Zienswijzennota

Bestemmingsplan Nijmegen Zuid 2017

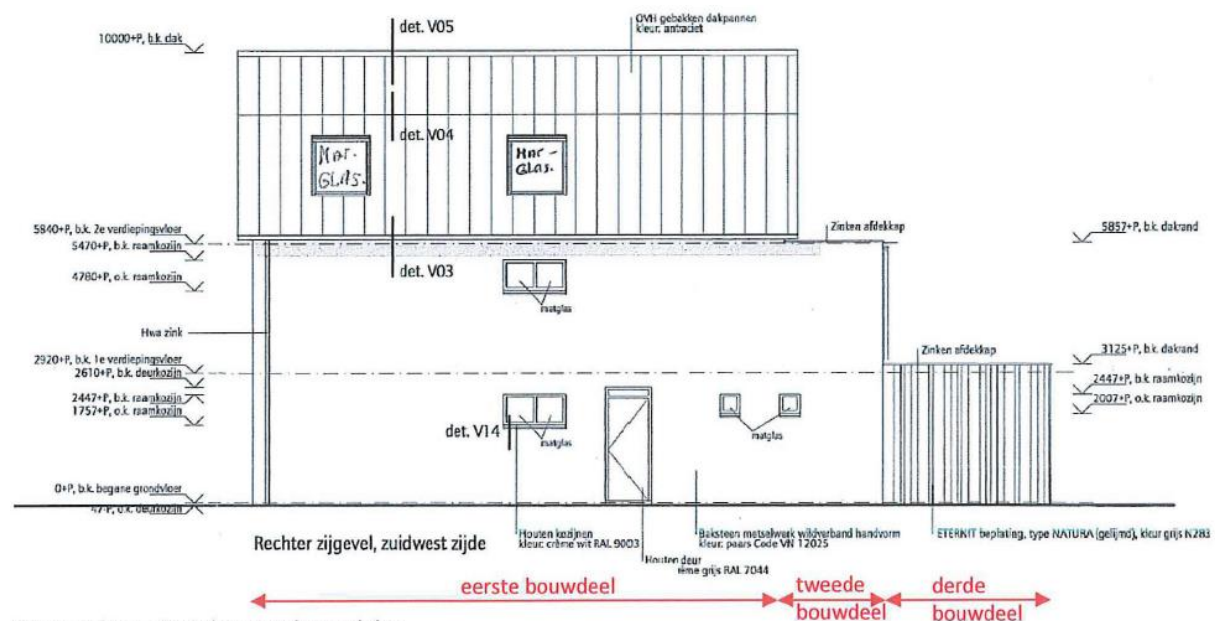
In het ontwerpbestemmingsplan is de bouw mogelijkheid van het pand Hatertseweg 483 (A t/m F) verruimd ten opzichte van de verleende vergunning. Zoals in onderstaande figuur is te zien bestaat het gebouw uit een

driedelige, naar achter toe in hoogte afnemende, opbouw met een totale diepte van bijna 18 meter. Reclamant verzoekt om de bouwhoogte vast te leggen zoals in de vergunning is verleend en op de verbeelding meerdere bouwhoogtes vast te leggen. Het derde bouwdeel kan in aard, gebruik en omvang gezien worden als vergunningsvrij bouwwerk op een afstand van niet meer dan 4 meter van het oorspronkelijk hoofdgebouw. Reclamant verzoekt om dit bouwdeel niet op te nemen in het bouwvlak. Op de verbeelding is 9 meter vastgelegd voor de bouwhoogte. Het gebouw is weliswaar 10 meter voor het eerste deel van het gebouw echter in de praktijk zal dit door overgangsrecht voor lange tijd geborgd zijn. Reclamant verzoekt dus om maximaal 9 meter op te nemen.

Reclamant verzoekt om het bouwvlak te beperken tot een diepte van de bouwvlakken van de (zuidwest) naastgelegen woningen en met een maximale goot- en bouwhoogte van respectievelijk 6 en 9 meter, gelijk aan alle naastgelegen woonbestemmingen in de historische lint bebouwing. Op basis van het overgangsrecht kan het huidige gebouw gehandhaafd blijven, maar zal een toekomstig gewijzigd gebruik beter aansluiten bij de omliggende bebouwing. Of zal ten minste beter geborgd worden dat de situatie niet verder verslechterd door toename van het bouwvolume. Als alternatief zou ten hoogste de verleende situatie kunnen worden toegestaan waardoor er geen directe uitbreidingsmogelijkheden mogelijk zijn. Hierbij wordt ook verwezen om het laatste deel van het gebouw buiten het bouwvlak te laten.

Bij de herontwikkeling van dit perceel is destijds door initiatiefnemer gezocht naar het maximaal inpasbare gebouwvolume. Hieruit is de afgetrapte bebouwing voortgekomen. Een vergroting van het gebouwvolume is inderdaad niet wenselijk. Het bestemmingsplan wordt dusdanig ingericht dat bestaande gebouw positief bestemd is, maar dat uitbreiding niet mogelijk is met uitzondering van een erker in één laag aan de voorzijde. De lage aanbouw aan de achterzijde is nu op de verbeelding buiten het bouwvlak gepositioneerd, omdat dit een vergunningsvrij bouwdeel betreft. Op de verbeelding is het bouwvlak aangepast aan de vergunde situatie.

De bouwhoogte is op de verbeelding aangepast en het bouwvlak verkleind.

Zijaanzicht projectplan met bouwdelen

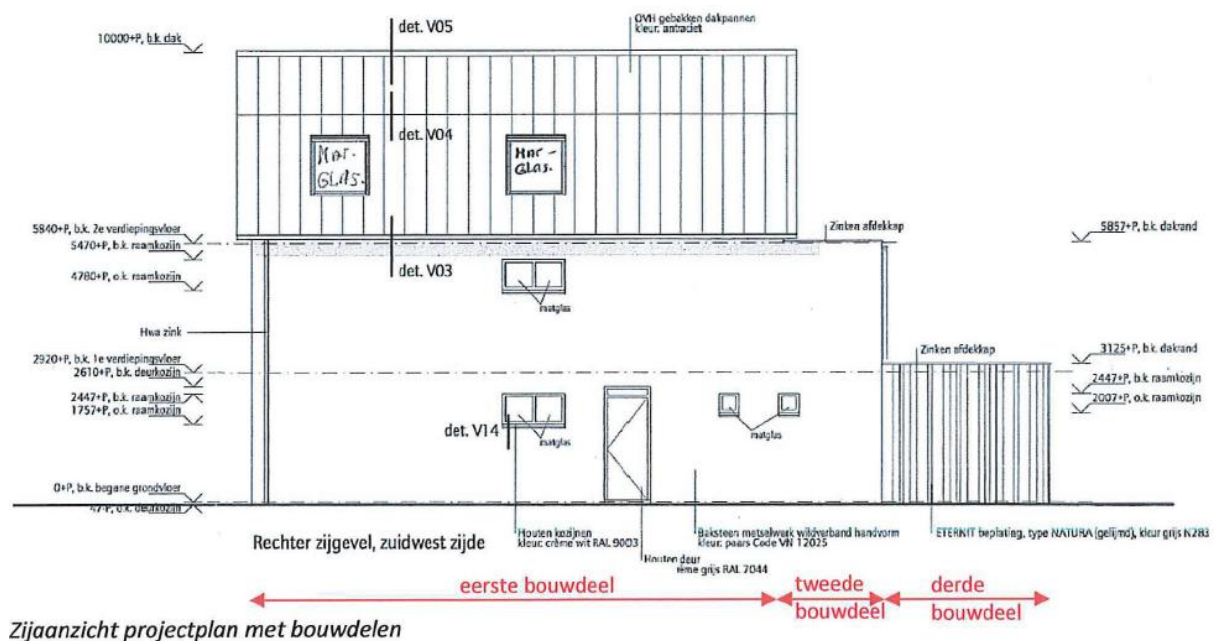
In het ontwerpbestemmingsplan is de bouwmogelijkheid van het pand Hatertseweg 483 (A t/m F) verruimd ten opzichte van de verleende vergunning. Zoals in onderstaande figuur is te zien bestaat het gebouw uit een driedelige, naar achter toe in hoogte afnemende, opbouw met een totale diepte van bijna 18 meter. Reclamant verzoekt om de bouwhoogte vast te leggen zoals in de vergunning is verleend en op de verbeelding meerdere

bouwhoogtes vast te leggen. Het derde bouwdeel kan in aard, gebruik en omvang gezien worden als vergunningsvrij bouwwerk op een afstand van niet meer dan 4 meter van het oorspronkelijk hoofdgebouw. Reclamant verzoekt om dit bouwdeel niet op te nemen in het bouwvlak. Op de verbeelding is 9 meter vastgelegd voor de bouwhoogte. Het gebouw is weliswaar 10 meter voor het eerste deel van het gebouw echter in de praktijk zal dit door overgangsrecht voor lange tijd geborgd zijn. Reclamant verzoekt dus om maximaal 9 meter op te nemen.

Reclamant verzoekt om het bouwvlak te beperken tot een diepte van de bouwvlakken van de (zuidwest) naastgelegen woningen en met een maximale goot- en bouwhoogte van respectievelijk 6 en 9 meter, gelijk aan alle naastgelegen woonbestemmingen in de historische lint bebouwing. Op basis van het overgangsrecht kan het huidige gebouw gehandhaafd blijven, maar zal een toekomstig gewijzigd gebruik beter aansluiten bij de omliggende bebouwing. Of zal ten minste beter geborgd worden dat de situatie niet verder verslechterd door toename van het bouwvolume. Als alternatief zou ten hoogste de verleende situatie kunnen worden toegestaan waardoor er geen directe uitbreidingsmogelijkheden mogelijk zijn. Hierbij wordt ook verwezen om het laatste deel van het gebouw buiten het bouwvlak te laten.

Bij de herontwikkeling van dit perceel is destijds door initiatiefnemer gezocht naar het maximaal inpasbare gebouwvolume. Hieruit is de afgetrapte bebouwing voortgekomen. Een vergroting van het gebouwvolume is inderdaad niet wenselijk. Het bestemmingsplan wordt dusdanig ingericht dat bestaande gebouw positief bestemd is, maar dat uitbreiding niet mogelijk is met uitzondering van een erker in één laag aan de voorzijde. De lage aanbouw aan de achterzijde is nu op de verbeelding buiten het bouwvlak gepositioneerd, omdat dit een vergunningsvrij bouwdeel betreft. Op de verbeelding is het bouwvlak aangepast aan de vergunde situatie.

De bouwhoogte is op de verbeelding aangepast en het bouwvlak verkleind.

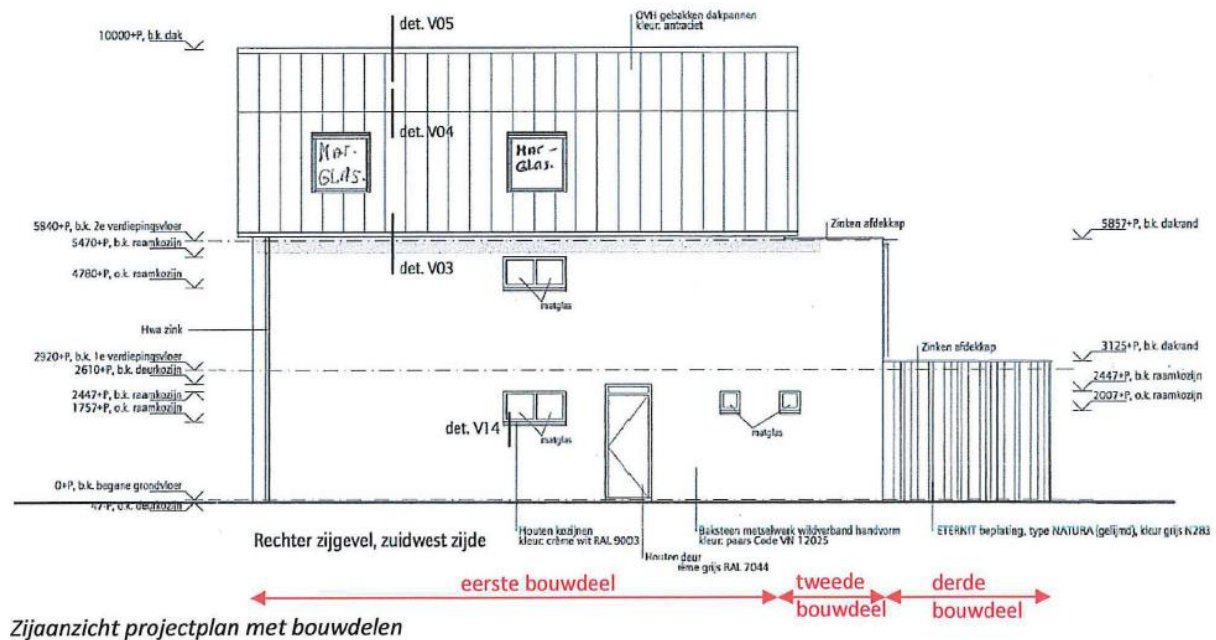
In het ontwerpbestemmingsplan is de bouwmogelijkheid van het pand Hatertseweg 483 (A t/m F) verruimd ten opzichte van de verleende vergunning. Zoals in onderstaande figuur is te zien bestaat het gebouw uit een driedelige, naar achter toe in hoogte afnemende, opbouw met een totale diepte van bijna 18 meter. Reclamant verzoekt om de bouwhoogte vast te leggen zoals in de vergunning is verleend en op de verbeelding meerdere bouwhoogtes vast te leggen. Het derde bouwdeel kan in aard, gebruik en omvang gezien worden als vergunningsvrij bouwwerk op een afstand van niet meer dan 4 meter van het oorspronkelijk hoofdgebouw.

Reclamant verzoekt om dit bouwdeel niet op te nemen in het bouwvlak. Op de verbeelding is 9 meter vastgelegd voor de bouwhoogte. Het gebouw is weliswaar 10 meter voor het eerste deel van het gebouw, echter in de praktijk zal dit door overgangsrecht voor lange tijd geborgd zijn. Reclamant verzoekt dus om maximaal 9 meter op te nemen.

Reclamant verzoekt om het bouwvlak te beperken tot een diepte van de bouwvlakken van de (zuidwest) naastgelegen woningen en met een maximale goot- en bouwhoogte van respectievelijk 6 en 9 meter, gelijk aan alle naastgelegen woonbestemmingen in de historische lint bebouwing. Op basis van het overgangsrecht kan het huidige gebouw gehandhaafd blijven, maar zal een toekomstig gewijzigd gebruik beter aansluiten bij de omliggende bebouwing. Of zal ten minste beter geborgd worden dat de situatie niet verder verslechterd door toename van het bouwvolume. Als alternatief zou ten hoogste de verleende situatie kunnen worden toegestaan waardoor er geen directe uitbreidingsmogelijkheden mogelijk zijn. Hierbij wordt ook verwezen om het laatste deel van het gebouw buiten het bouwvlak te laten.

Bij de herontwikkeling van dit perceel is destijds door initiatiefnemer gezocht naar het maximaal inpasbare gebouwvolume. Hieruit is de afgetrapte bebouwing voortgekomen. Een vergroting van het gebouwvolume is inderdaad niet wenselijk. Het bestemmingsplan wordt dusdanig ingericht dat bestaande gebouw positief bestemd is, maar dat uitbreiding niet mogelijk is met uitzondering van een erker in één laag aan de voorzijde. De lage aanbouw aan de achterzijde is nu op de verbeelding buiten het bouwvlak gepositioneerd, omdat dit een vergunningsvrij bouwdeel betreft. Op de verbeelding is het bouwvlak aangepast aan de vergunde situatie.

De bouwhoogte is op de verbeelding aangepast en het bouwvlak verkleind.

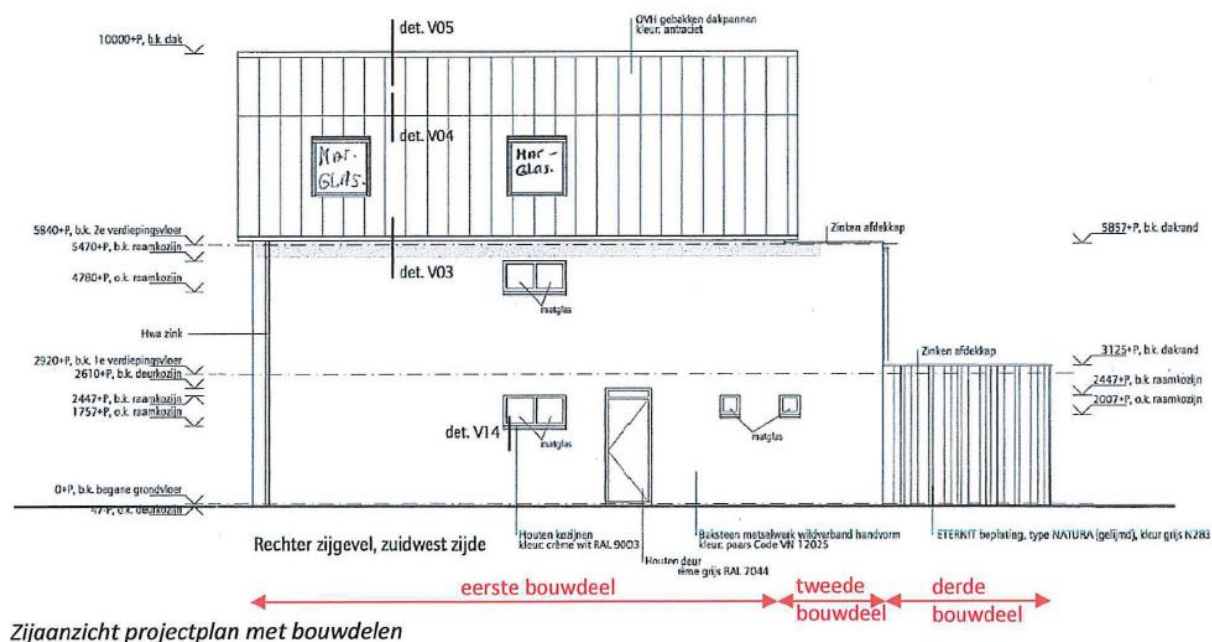
In het ontwerpbestemmingsplan is de bouwmogelijkheid van het pand Hatertseweg 483 (A t/m F) verruimd ten opzichte van de verleende vergunning. Zoals in onderstaande figuur is te zien bestaat het gebouw uit een drieledige, naar achter toe in hoogte afnemende, opbouw met een totale diepte van bijna 18 meter. Reclamant verzoekt om de bouwhoogte vast te leggen zoals in de vergunning is verleend en op de verbeelding meerdere bouwhoogtes vast te leggen. Het derde bouwdeel kan in aard, gebruik en omvang gezien worden als vergunningsvrij bouwwerk op een afstand van niet meer dan 4 meter van het oorspronkelijk hoofdgebouw. Reclamant verzoekt om dit bouwdeel niet op te nemen in het bouwvlak. Op de verbeelding is 9 meter vastgelegd voor de bouwhoogte. Het gebouw is weliswaar 10 meter voor het eerste deel van het gebouw, echter in de praktijk

zal dit door overgangsrecht voor lange tijd geborgd zijn. Reclamant verzoekt dus om maximaal 9 meter op te nemen.

Reclamant verzoekt om het bouwvlak te beperken tot een diepte van de bouwvlakken van de (zuidwest) naastgelegen woningen en met een maximale goot- en bouwhoogte van respectievelijk 6 en 9 meter, gelijk aan alle naastgelegen woonbestemmingen in de historische lint bebouwing. Op basis van het overgangsrecht kan het huidige gebouw gehandhaafd blijven, maar zal een toekomstig gewijzigd gebruik beter aansluiten bij de omliggende bebouwing. Of zal ten minste beter geborgd worden dat de situatie niet verder verslechterd door toename van het bouwvolume. Als alternatief zou ten hoogste de verleende situatie kunnen worden toegestaan waardoor er geen directe uitbreidingsmogelijkheden mogelijk zijn. Hierbij wordt ook verwezen om het laatste deel van het gebouw buiten het bouwvlak te laten.

Bij de herontwikkeling van dit perceel is destijds door initiatiefnemer gezocht naar het maximaal inpasbare gebouwvolume. Hieruit is de afgetrapte bebouwing voortgekomen. Een vergroting van het gebouwvolume is inderdaad niet wenselijk. Het bestemmingsplan wordt dusdanig ingericht dat bestaande gebouw positief bestemd is, maar dat uitbreiding niet mogelijk is met uitzondering van een erker in één laag aan de voorzijde. De lage aanbouw aan de achterzijde is nu op de verbeelding buiten het bouwvlak gepositioneerd, omdat dit een vergunningsvrij bouwdeel betreft. Op de verbeelding is het bouwvlak aangepast aan de vergunde situatie.

De bouwhoogte is op de verbeelding aangepast en het bouwvlak verkleind.

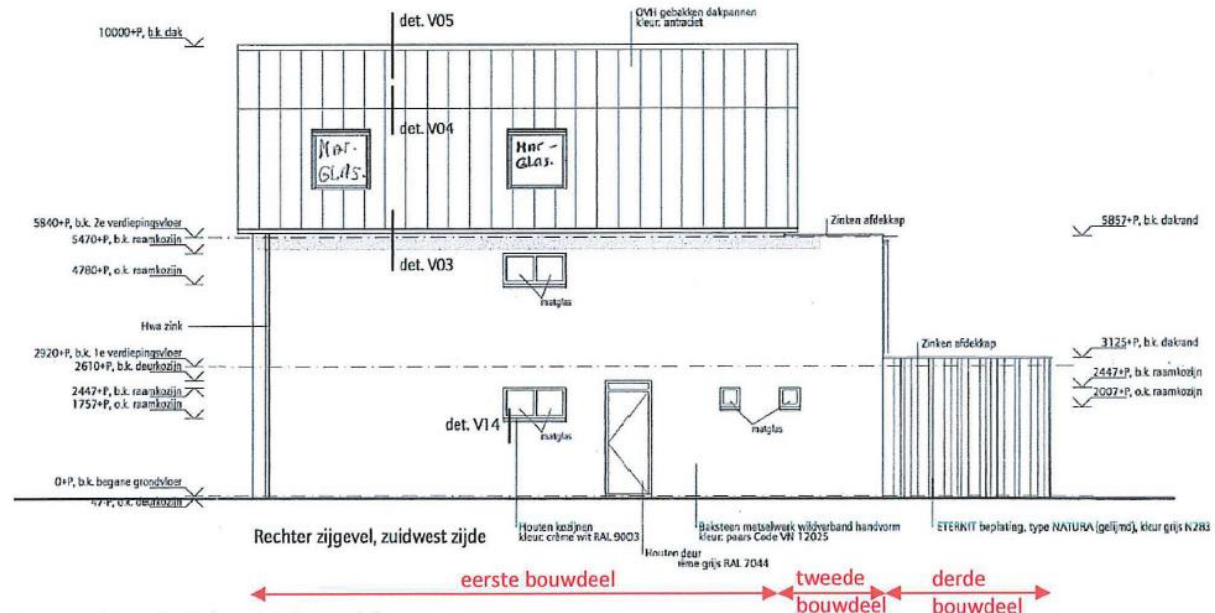
In het ontwerpbestemmingsplan is de bouwmogelijkheid van het pand Hatertseweg 483 (A t/m F) verruimd ten opzichte van de verleende vergunning. Zoals in onderstaande figuur is te zien bestaat het gebouw uit een drieledige, naar achter toe in hoogte afnemende, opbouw met een totale diepte van bijna 18 meter. Reclamant verzoekt om de bouwhoogte vast te leggen zoals in de vergunning is verleend en op de verbeelding meerdere bouwhoogtes vast te leggen. Het derde bouwdeel kan in aard, gebruik en omvang gezien worden als vergunningsvrij bouwwerk op een afstand van niet meer dan 4 meter van het oorspronkelijk hoofdgebouw. Reclamant verzoekt om dit bouwdeel niet op te nemen in het bouwvlak. Op de verbeelding is 9 meter vast gelegd voor de bouwhoogte. Het gebouw is weliswaar 10 meter voor het eerste deel van het gebouw echter in de praktijk zal dit door overgangsrecht voor lange tijd geborgd zijn. Reclamant verzoekt dus om maximaal 9 meter op te nemen.

Reclamant verzoekt om het bouwvlak te beperken tot een diepte van de bouwvlakken van de (zuidwest) naastgelegen woningen en met een maximale goot- en bouwhoogte van respectievelijk 6 en 9 meter, gelijk aan alle naastgelegen woonbestemmingen in de historische lint bebouwing. Op basis van het overgangsrecht kan het huidige gebouw gehandhaafd blijven, maar zal een toekomstig gewijzigd gebruik beter aansluiten bij de omliggende bebouwing. Of zal ten minste beter geborgd worden dat de situatie niet verder verslechterd door toename van het bouwvolume. Als alternatief zou ten hoogste de verleende situatie kunnen worden toegestaan waardoor er geen directe uitbreidingsmogelijkheden mogelijk zijn. Hierbij wordt ook verwezen om het laatste deel van het gebouw buiten het bouwvlak te laten.

Bij de herontwikkeling van dit perceel is destijds door initiatiefnemer gezocht naar het maximaal inpasbare gebouwvolume. Hieruit is de afgetrapte bebouwing voortgekomen. Een vergroting van het gebouwvolume is inderdaad niet wenselijk. Het bestemmingsplan wordt dusdanig ingericht dat bestaande gebouw positief bestemd is, maar dat uitbreiding niet mogelijk is met uitzondering van een erker in een laag aan voorzijde. De lage aanbouw aan de achterzijde is nu op de verbeelding buiten het bouwvlak gepositioneerd, omdat dit een vergunningsvrij bouwdeel betreft. Op de verbeelding is het bouwvlak aangepast aan de vergunde situatie.

De bouwhoogte is op de verbeelding aangepast en het bouwvlak verkleind.

Zijaanzicht projectplan met bouw delen

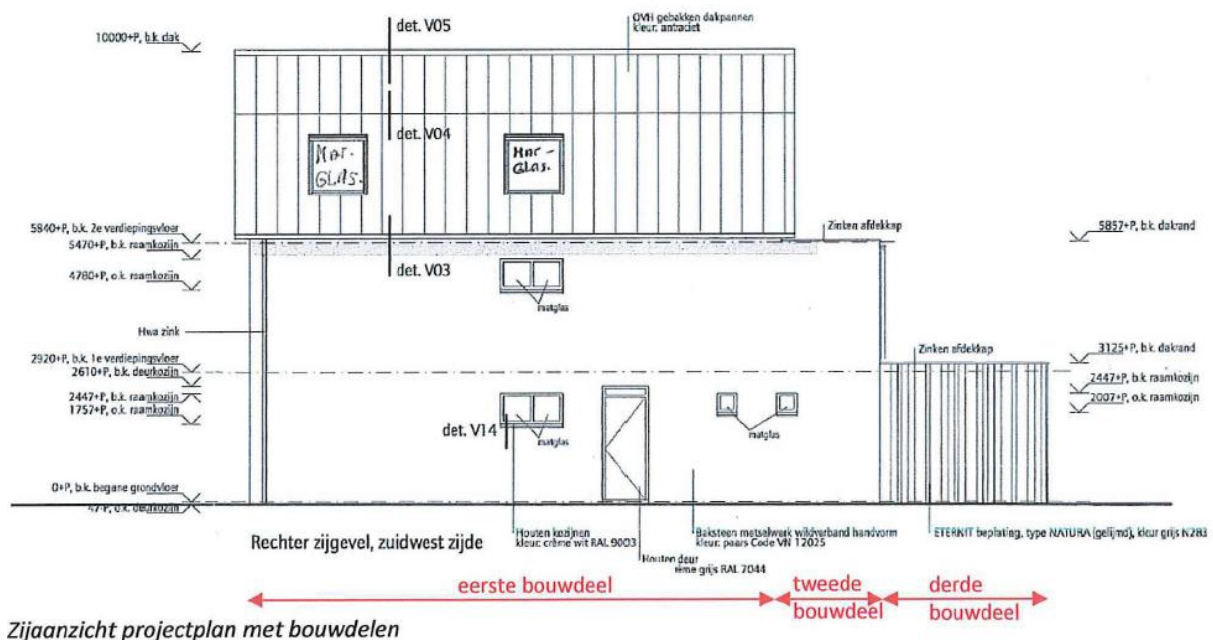
In het ontwerpbestemmingsplan is de bouwmogelijkheid van het pand Hatertseweg 483 (A t/m F) verruimd ten opzichte van de verleende vergunning. Zoals in onderstaande figuur is te zien bestaat het gebouw uit een drieledige, naar achter toe in hoogte afnemende, opbouw met een totale diepte van bijna 18 meter. Reclamant verzoekt om de bouwhoogte vast te leggen zoals in de vergunning is verleend en op de verbeelding meerdere bouwhoogtes vast te leggen. Het derde bouwdeel kan in aard, gebruik en omvang gezien worden als vergunningsvrij bouwwerk op een afstand van niet meer dan 4 meter van het oorspronkelijk hoofdgebouw. Reclamant verzoekt om dit bouwdeel niet op te nemen in het bouwvlak. Op de verbeelding is 9 meter vast gelegd voor de bouwhoogte. Het gebouw is weliswaar 10 meter voor het eerste deel van het gebouw echter in de praktijk zal dit door overgangsrecht voor lange tijd geborgd zijn. Reclamant verzoekt dus om maximaal 9 meter op te nemen.

Reclamant verzoekt om het bouwvlak te beperken tot een diepte van de bouwvlakken van de (zuidwest) naastgelegen woningen en met een maximale goot- en bouwhoogte van respectievelijk 6 en 9 meter, gelijk aan

alle naastgelegen woonbestemmingen in de historische lint bebouwing. Op basis van het overgangsrecht kan het huidige gebouw gehandhaafd blijven, maar zal een toekomstig gewijzigd gebruik beter aansluiten bij de omliggende bebouwing. Of zal ten minste beter geborgd worden dat de situatie niet verder verslechterd door toename van het bouwvolume. Als alternatief zou ten hoogste de verleende situatie kunnen worden toegestaan waardoor er geen directe uitbreidingsmogelijkheden mogelijk zijn. Hierbij wordt ook verwezen om het laatste deel van het gebouw buiten het bouwvlak te laten.

Bij de herontwikkeling van dit perceel is destijds door initiatiefnemer gezocht naar het maximaal inpasbare gebouwvolume. Hieruit is de afgetrapte bebouwing voortgekomen. Een vergroting van het gebouwvolume is inderdaad niet wenselijk. Het bestemmingsplan wordt dusdanig ingericht dat bestaande gebouw positief bestemd is, maar dat uitbreiding niet mogelijk is met uitzondering van een erker in een laag aan voorzijde. De lage aanbouw aan de achterzijde is nu op de verbeelding buiten het bouwvlak gepositioneerd, omdat dit een vergunningsvrij bouwdeel betreft. Op de verbeelding is het bouwvlak aangepast aan de vergunde situatie.

De bouwhoogte is op de verbeelding aangepast en het bouwvlak verkleind.
